## Belangrijke veiligheidskennisgeving

### Mogelijke onderbreking van het dynamisch waarnemingsalgoritme

Aurora EV-ICD™ (DVEA3E4) en klinisch EV-ICD (DVEX3E4)

Medtronic-referentie: FA1511

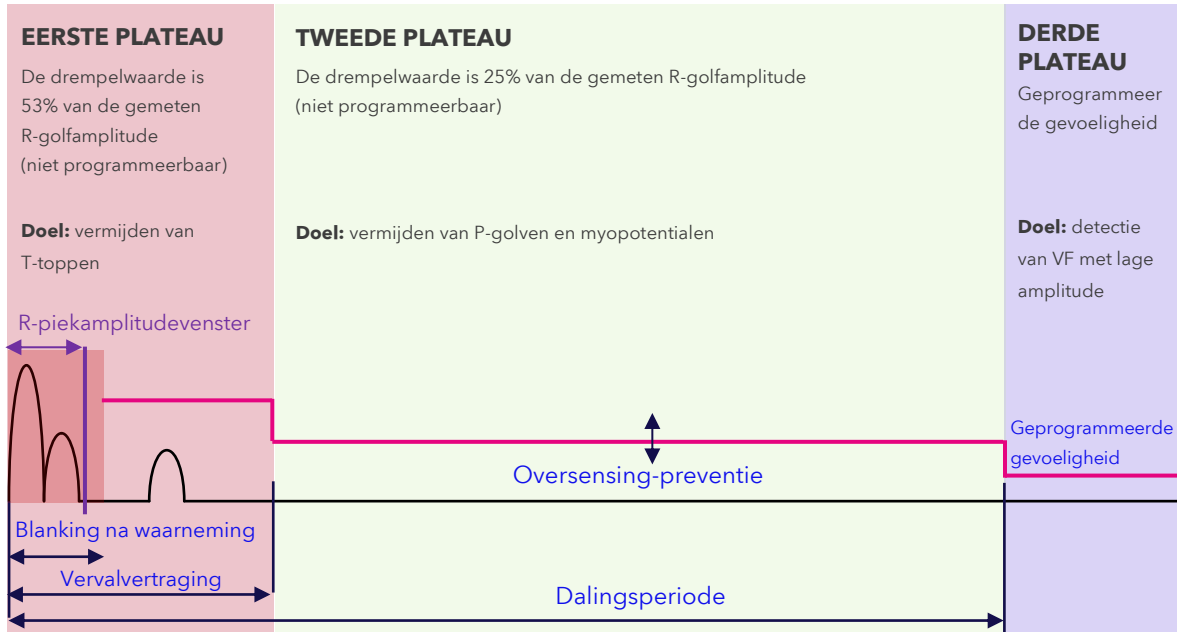
Het dynamische waarnemingsalgoritme kan worden onderbroken op het eerste plateau als de volgende reeks gebeurtenissen plaatsvindt:

1. Een 'charge-end' treedt op binnen 128,75 ms na de voorgaande waargenomen hartslag, waardoor de lopende R-golfmeting wordt onderbroken-**het dynamische waarnemingsalgoritme wordt opgeschort en het gevoeligheidsplateau wordt statisch op 53%.**
2. Het gevoeligheidsplateau blijft op 53% totdat een volgende **R-golfamplitude deze waarde overschrijdt.** In het geval van een aanzienlijke daling van de R-golfamplitudes kan er vertraging optreden in de toediening van HV-therapie.

Medtronic heeft wijzigingen doorgevoerd in het productieproces en apparaten die met deze update zijn geproduceerd, zijn niet onderhevig aan deze vertraging. In eerder gedistribueerde apparaten kan een uitlezing van het apparaat met de CareLink™ SmartSync™ Aurora EV-ICD™-applicatie (D00U025) op CareLink SmartSync-Device Managers dit mogelijke gedrag verhelpen (zie bijlage B).
